两栋分开，中间采光，后部连厅

14间卧室 · 14处卫浴 · 2间厨房 · 2间日常餐厅 · 17张床 · 每户二层洗衣间 · 甲户农具间、两户储藏间

两栋楼各向外移1米，单栋尺寸不变，总宽29.6米，上层恢复2米间距；一层保留2×5.6米后部连接厅，餐厅南侧仍开敞。南端5米花窗墙连接实体外墙，天井围合且露天。原柱位保留，柱身与墙同色；两端各新增南端转角柱，贯通首层至屋顶；取消二层露台8处多余柱段。勒脚连续包过窗下与柱脚，门口断开。

一层：走廊围护与天井入口

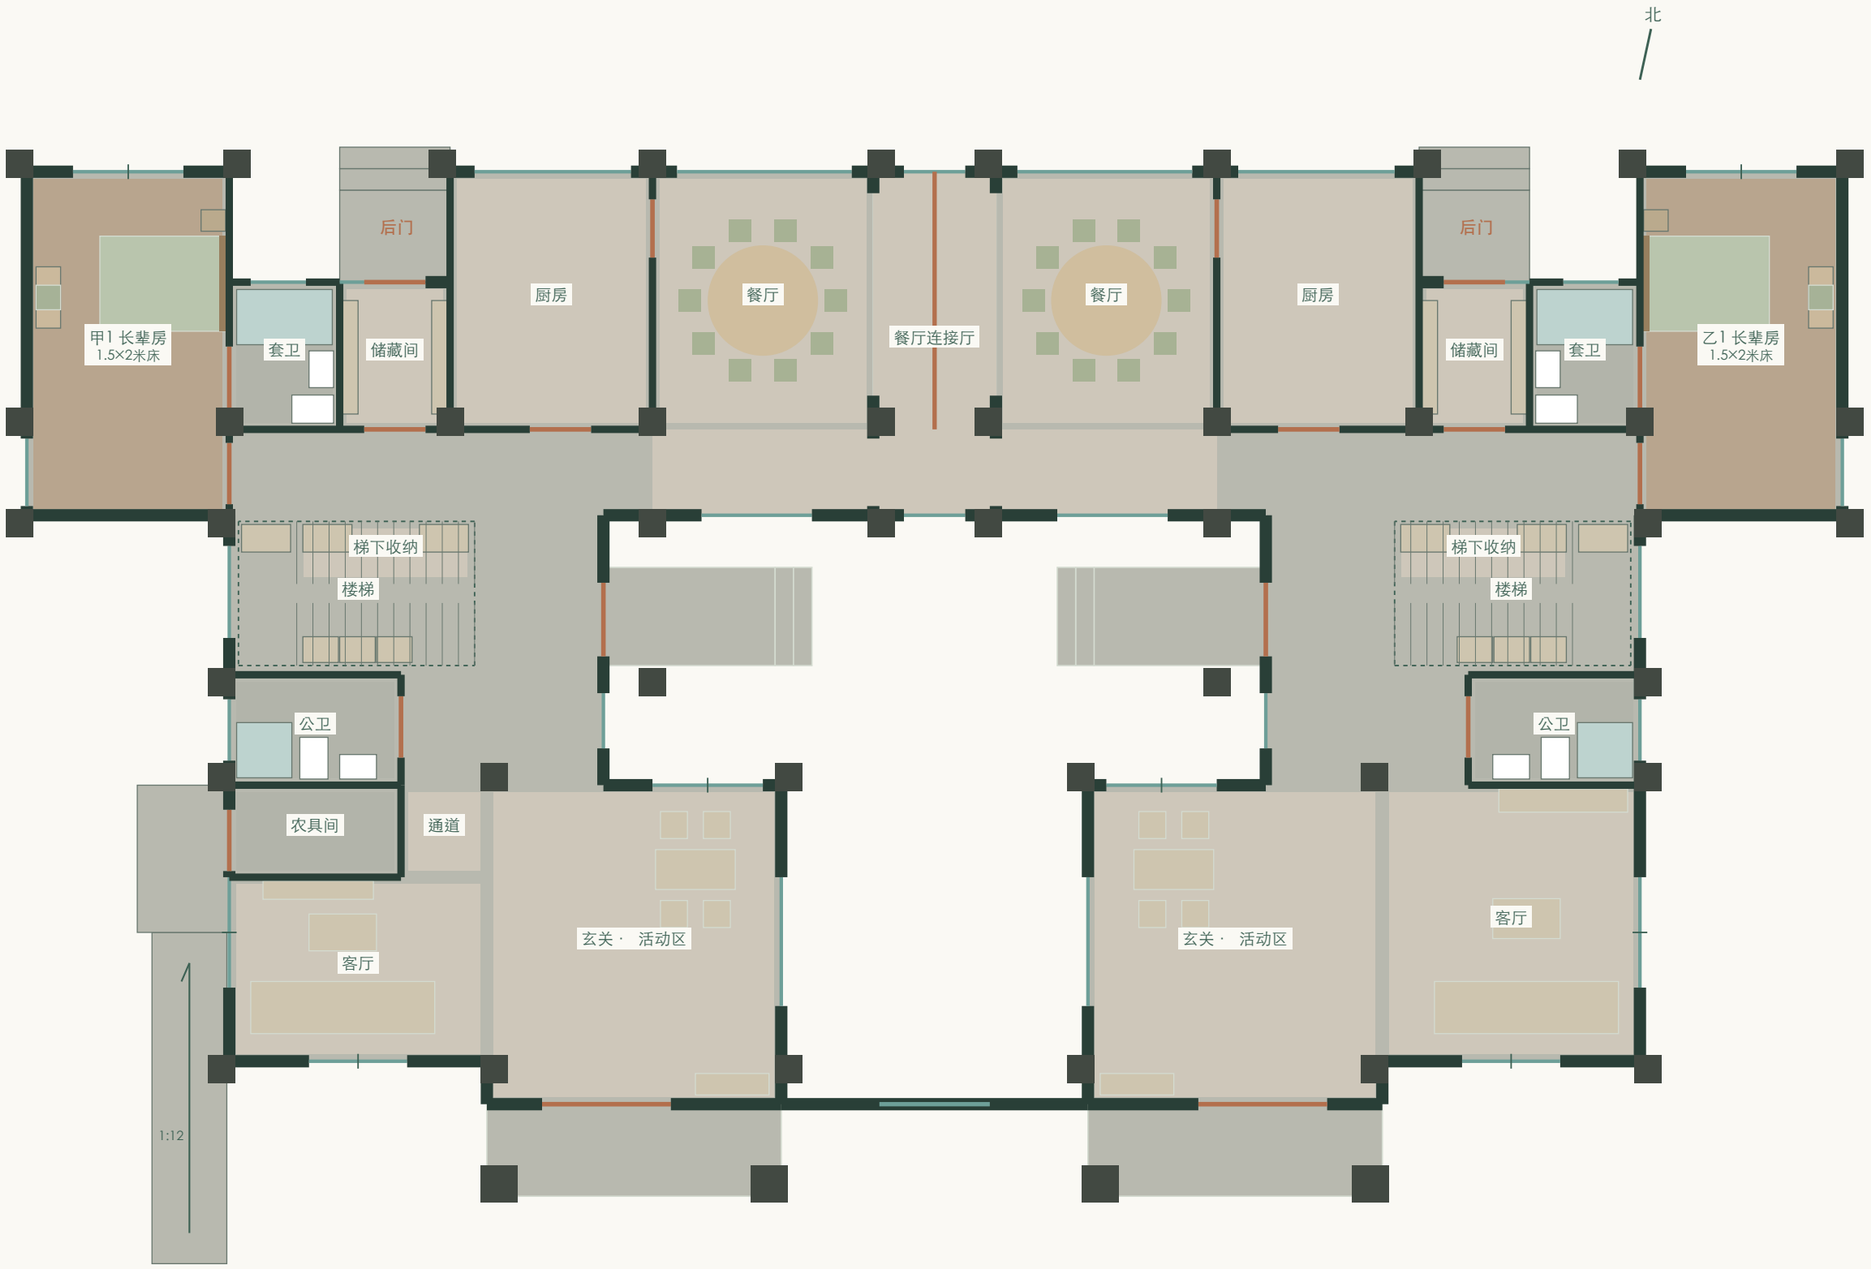
玄关、客厅、楼梯不设分隔门墙；卫浴、外墙、后门及院墙保留。

长辈房、厨房与四处卫浴保留，卧室不新增朝天井的洞口。

每户走廊设1.20米外开玻璃天井门；门外2.80米深平台，再接三级150毫米台阶。

天井门旁两侧窗改0.90×1.35米固定玻璃，窗台1.10米、窗头2.45米，与门头齐平；中央南窗沿用原分格。

两餐厅经后部连接厅连通，中央4.20米活动屏风可整块移走；取消隔断线上的短墙与横挡墙，地面同标高连铺，春节两桌20人同餐。

两端侧墙各三柱，新增南端柱贯通；甲户后角设4.2平方米农具间，乙户恢复完整客厅；两户均保留厨房旁储藏间。

二层：有顶走廊围合，露台保持敞开

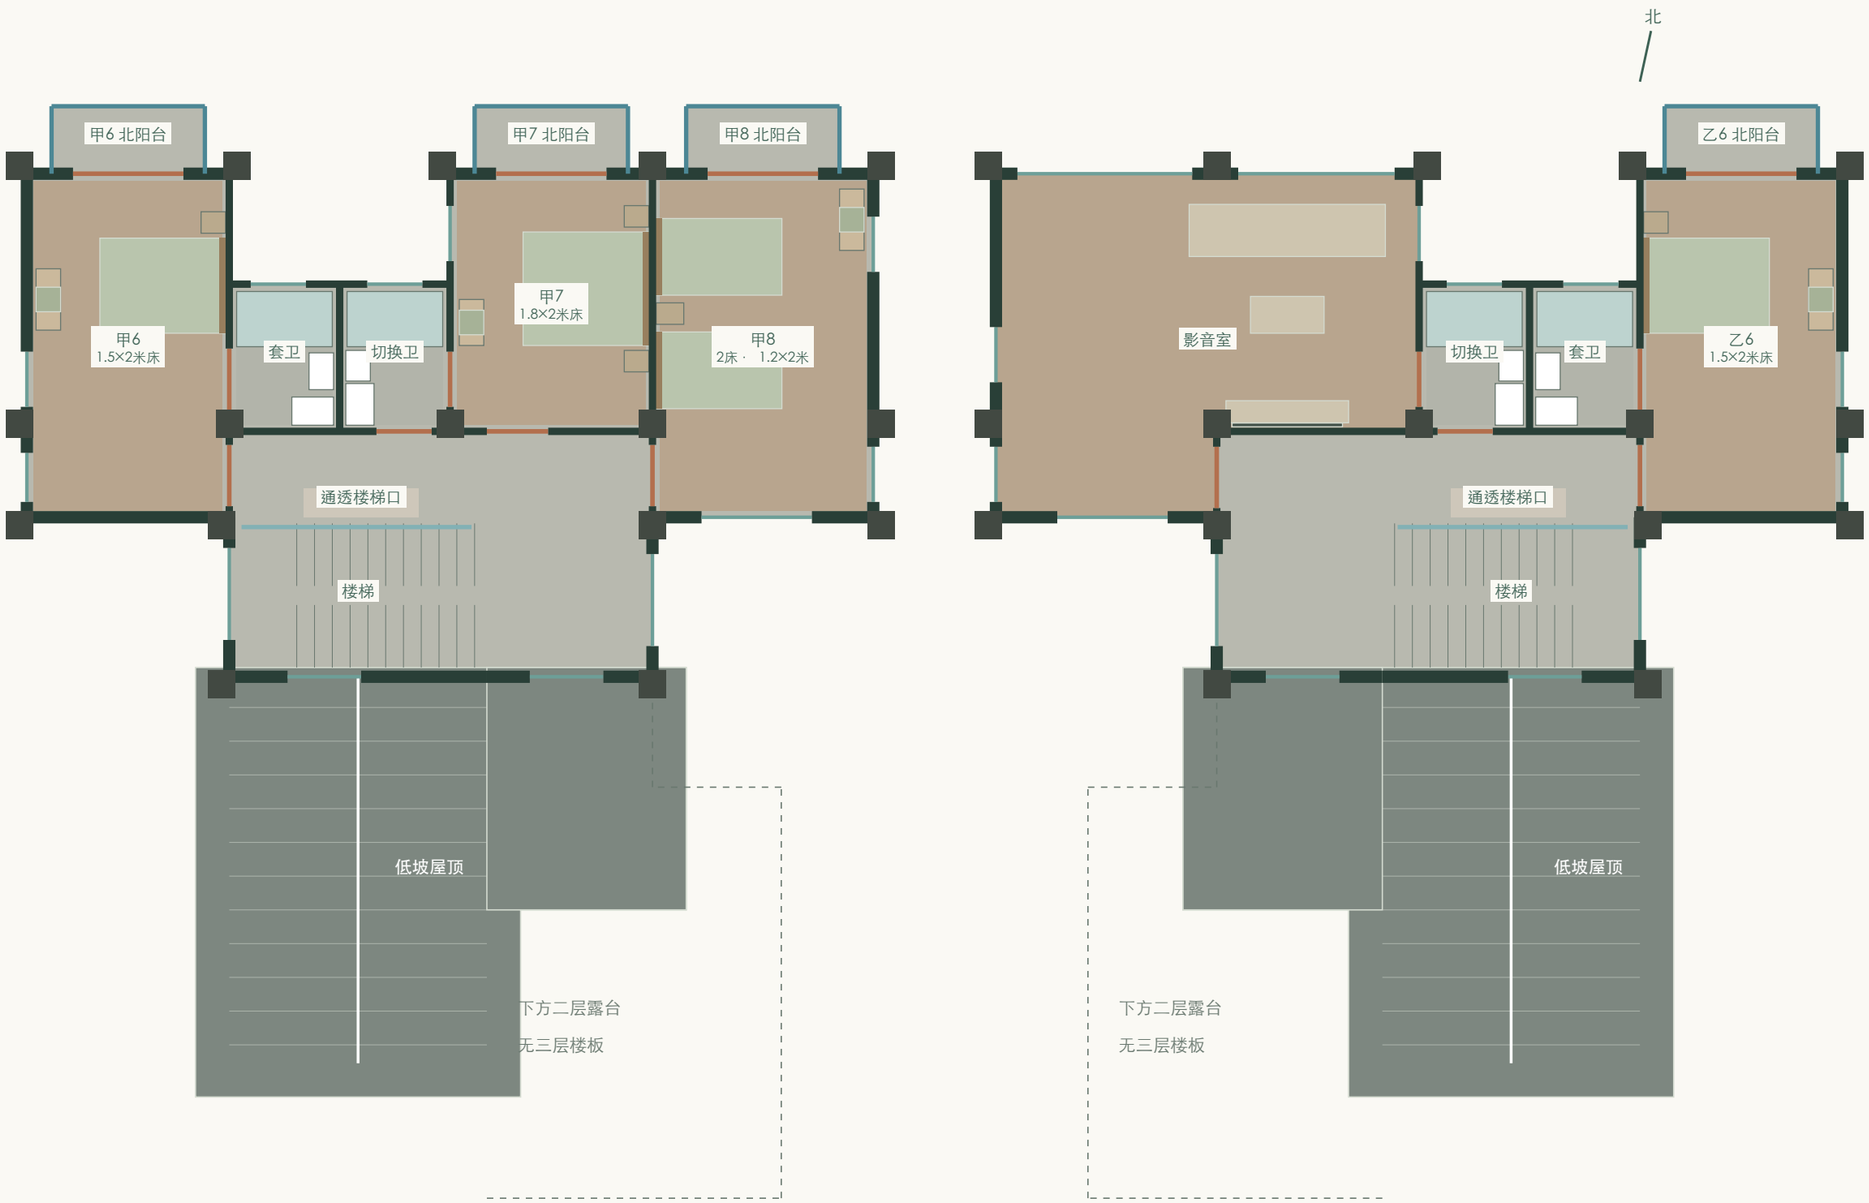
四处门位按黑色标记调整；转折通道延伸屋顶补齐，套卫保持独立。

8间卧室保留；甲5、乙5旧入口及短隔墙拆除，套卫门墙保留。

卫浴旁侧门1.00米进卧室，南端1.10米门进洗衣间，再由0.90米门通露台；北端原露台门墙取消。

侧走廊窗同步高窗与窄开启扇；中央南向六窗加高，大固定玻璃配0.45米开启扇。

转折通道由低坡内翼补顶，天井侧恢复墙，前露台保留矮基座金属栏杆。

前套卫、后排可切换卫浴及其双入口保留；露台不放室内电视。

天井走廊窗：主玻璃固定，窄扇通风

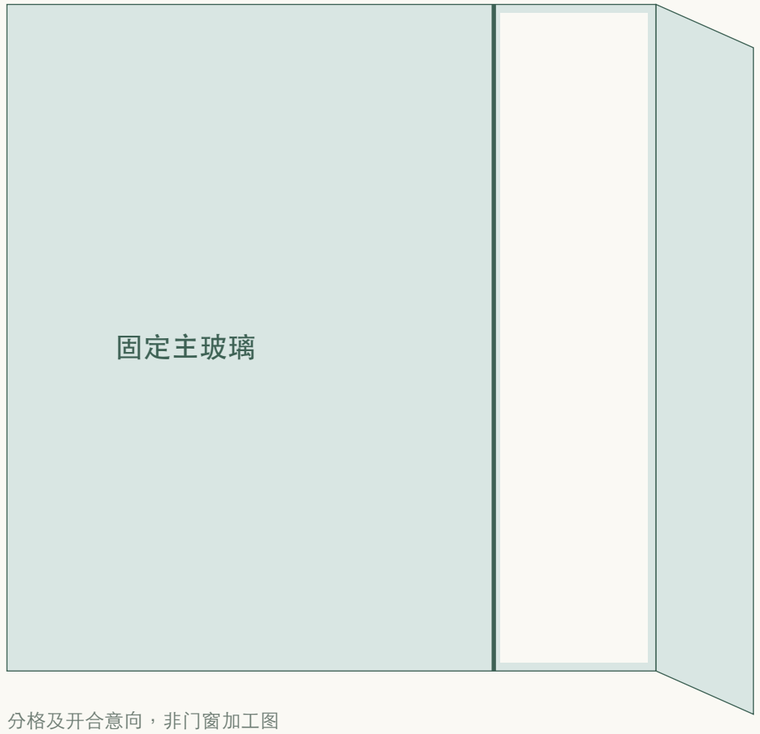
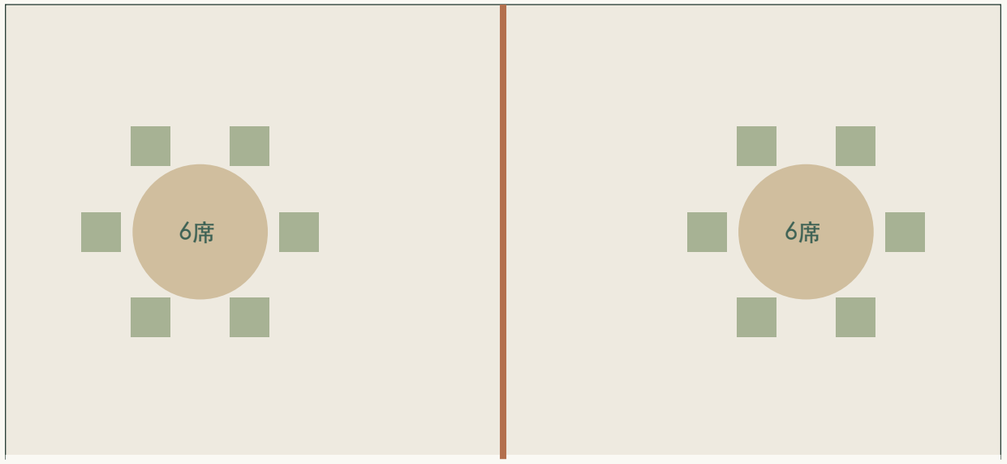
原洞宽1.80米，统一加高为1.85米；窗台1.00米、窗头2.85米，把手中心约1.50米。

一至三层后排朝南、朝天井的6扇窗采用同一比例；两户开启扇在外侧边缘镜像布置，形成安静、连续的竖向节奏。固定主玻璃保持不动，网页点击只开启窄扇。

8处天井侧窗和三楼2处走廊南窗也采用固定主玻璃 + 窄扇。其余12处宽窗双扇中分、6处大窗四扇折叠、18处窄窗单扇外开；14处卫浴及2处洗衣间为上悬窗。8处楼梯窗固定；10组卧室北侧门窗改为通高双片玻璃推拉。

窗头提高后，窗过梁及梁底净高需结构协调；玻璃、五金、纱窗、防雨、限位和实际通风面积须正式设计。不能以模型开度代替产品性能与全屋通风验算。

团圆宴：隔断打开，两桌20席

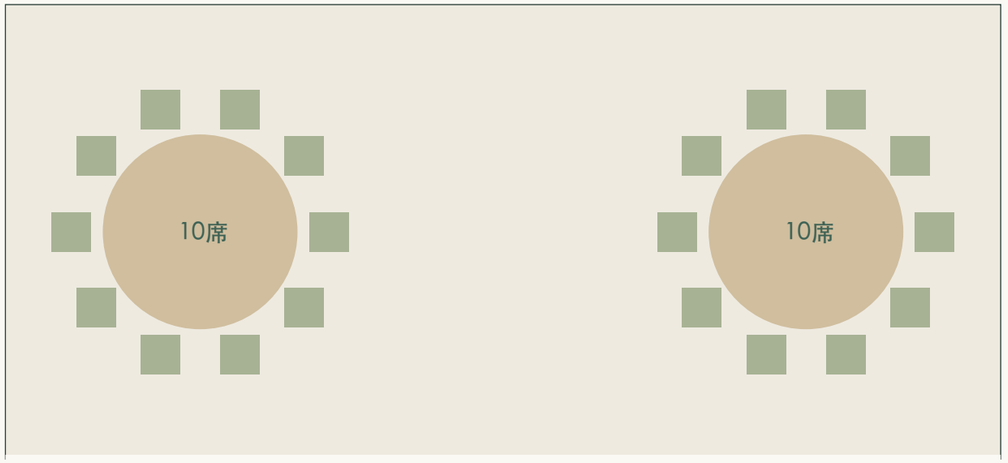
一层保留连接厅，餐厅合并轴线范围约9.2×4.2米，约38.6平方米。

桌椅为布置意向，保留通向厨房和公共走廊的入口；中间活动隔断不承重。实际家具尺寸与拉椅、端菜通道应现场放样确认。

二层洗衣、一层梯下半开放收纳

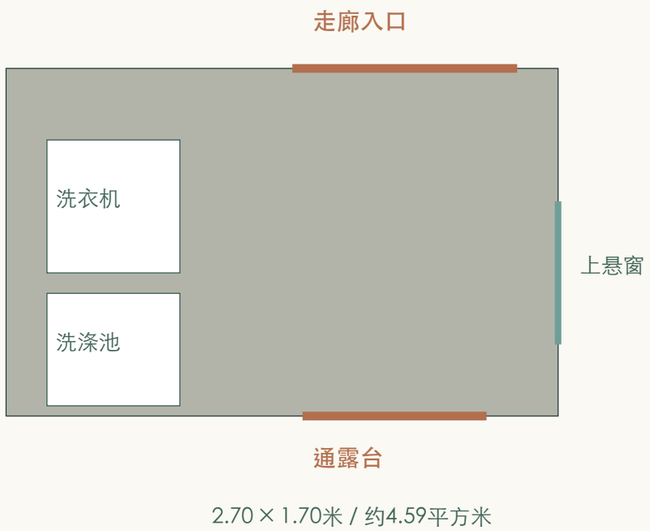
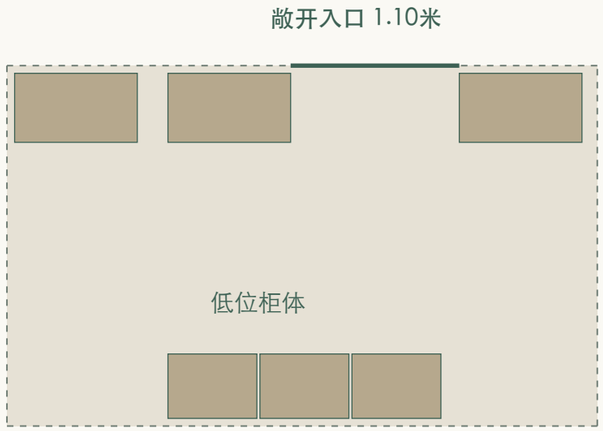
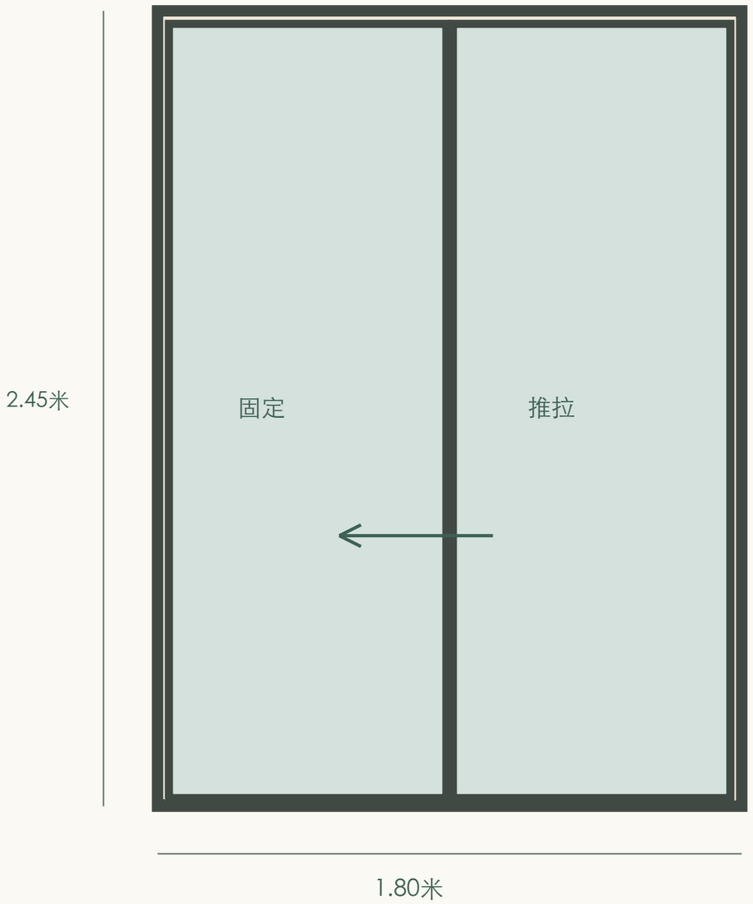
洗衣间：每户二层露台北侧约4.59平方米，走廊与露台各一门；设备、门扇和侧窗保留。轻质围护、设备荷载、防水与排水须联合设计。

梯下收纳：取消门与整面封墙，北侧原楼梯隔墙同步取消，中央1.10米入口敞开。低处阶梯式带门柜，高处开放搁架，两侧浅灰橡木格栅轻遮挡；低矮处只放物品，不作站立通道。

农具入甲户专用房间，季节用品入各户储藏间；梯下以鞋、雨具、常用杂物为主。通风、防潮、照明及实际梯板下净高须深化。

卧室北侧门窗：整幅玻璃，同高细框

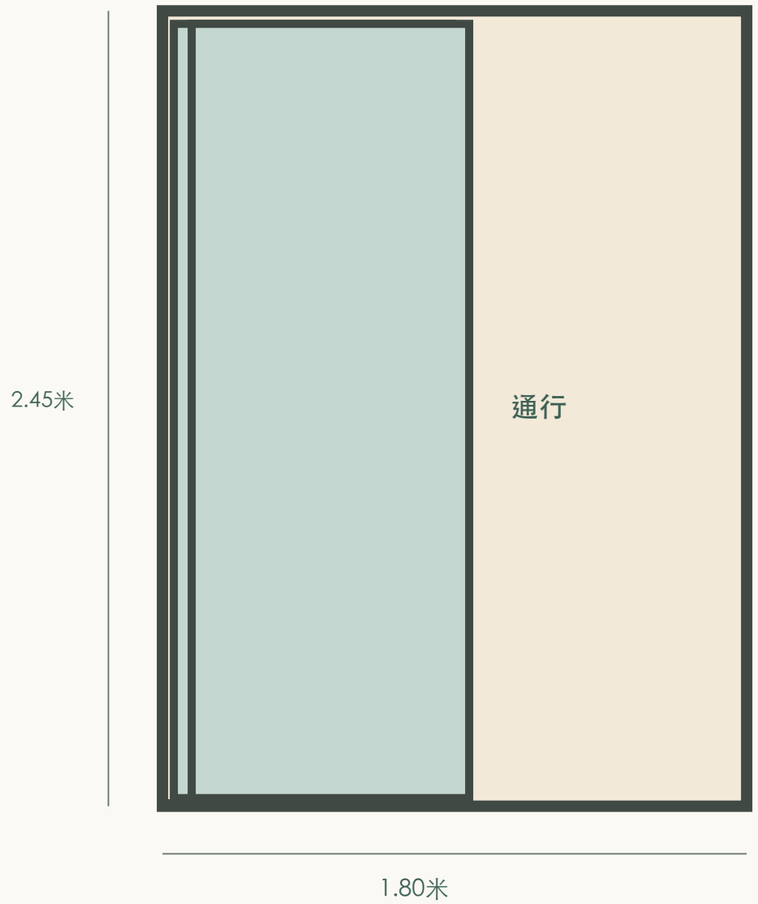
10组统一为1.80×2.45米通高推拉门；靠书桌侧固定，开启侧向其收拢。

设计：整组同高、统一外框，仅留一道中央接缝，玻璃一直延伸至低轨。每间房按书桌位置镜像设置固定侧，推拉不占用室内及1.10米深阳台的门扇回转空间。

采用配套外门系统，实际净开口、安全玻璃、密封、五金、纱门、轨道清洁、门外截水与阳台找坡由门窗深化及施工图共同落实。原洞口位置及宽度保留，不据此认定结构验算已完成。

一层：农具、干储分开，生活动线保持敞开

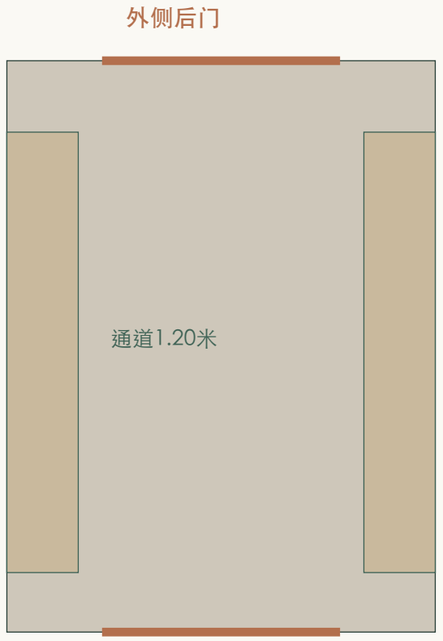
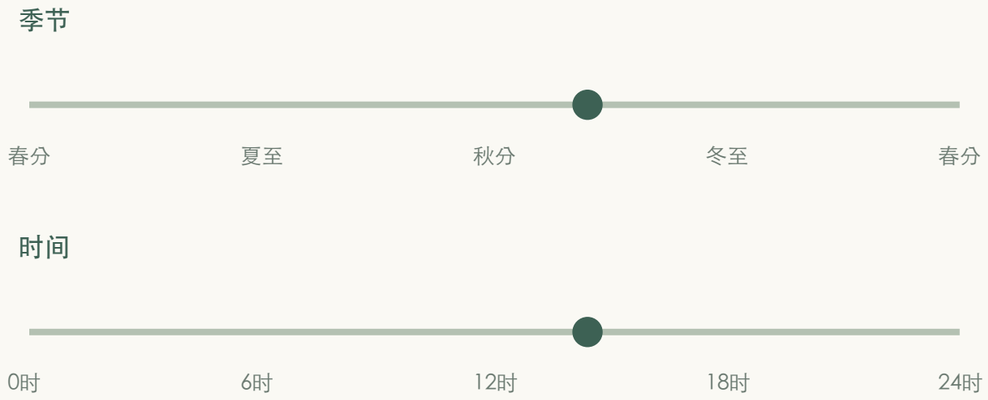
甲户设农具间约4.20平方米；两户各设储藏间约4.32平方米，乙户恢复原客厅。房屋轮廓不变。

只取甲户客厅后部外侧角落，甲户电视移到新增隔墙前；乙户该处恢复客厅，取消农具外门、平台与缓坡。农具从甲户侧院进出。

门外平台1.50×2.40米。推车缓坡净宽1.10米、长5.40米，跨越450毫米高差。

利用厨房旁原空置服务区，保留室内入口，北端新增外后门和高位通风窗；两侧约300毫米深搁架，中间1.20米模型通道。外门后为1.50米深平台与三级150毫米台阶。

连接厅固定景窗

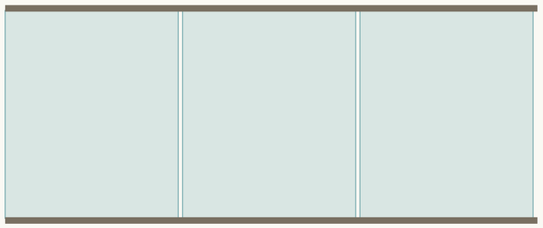
连接厅前、后各一片固定玻璃，窗台0.55米、窗头2.95米；细框、无把手，不能点击开启。

三楼取消楼梯北侧整面隔墙；透明栏杆沿梯洞边设置，旁侧上楼出口保持敞开。走廊外墙、原柱和楼梯固定窗保留。

固定玻璃及栏杆的安全玻璃、构造、承载与锚固须正式设计。日照功能是方案展示工具，不是报审或规范日照分析。

三楼影音室：向天井侧南扩为L形

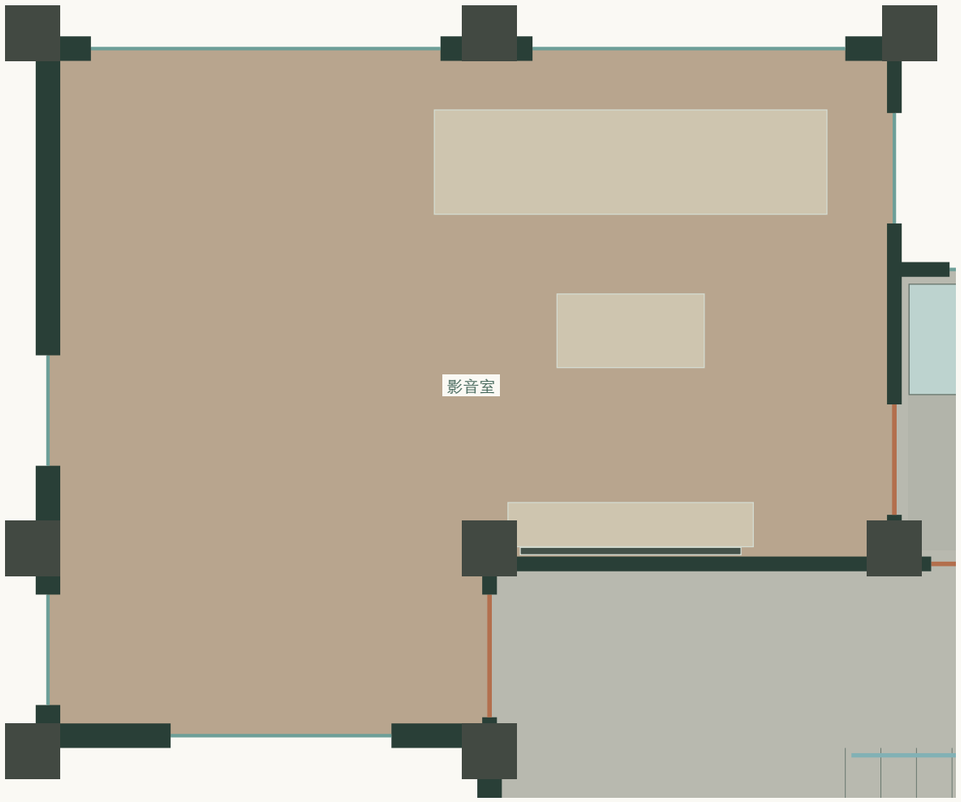
原约28.98平方米，增加约5.04平方米至34.02平方米；沿前排两柱围合，右侧公共走廊保留。

1. 拆旧南墙靠天井约3.60米的一段及原门；两柱之间形成新的南向围护，转角侧墙闭合，影音室保持独立。

2. 南窗恢复原1.80×1.85米分格，窗台1.00米、窗头2.85米；固定主玻璃配0.45米外开窄扇。其余5扇后排南向高窗沿用原分格。

3. 新入口位于转角侧墙，门洞1.00米，向影音室内开，避开楼梯到达及公共卫浴通道。

4. 电视贴右侧保留实墙，沙发与电视对正；原北向四折大窗、可切换卫浴及其双入口保留。

5. 不增楼板，不改屋顶或柱位；扩入部分由原楼板与主屋面覆盖。拆墙性质、梁下净高及新增围护荷载须正式核定。
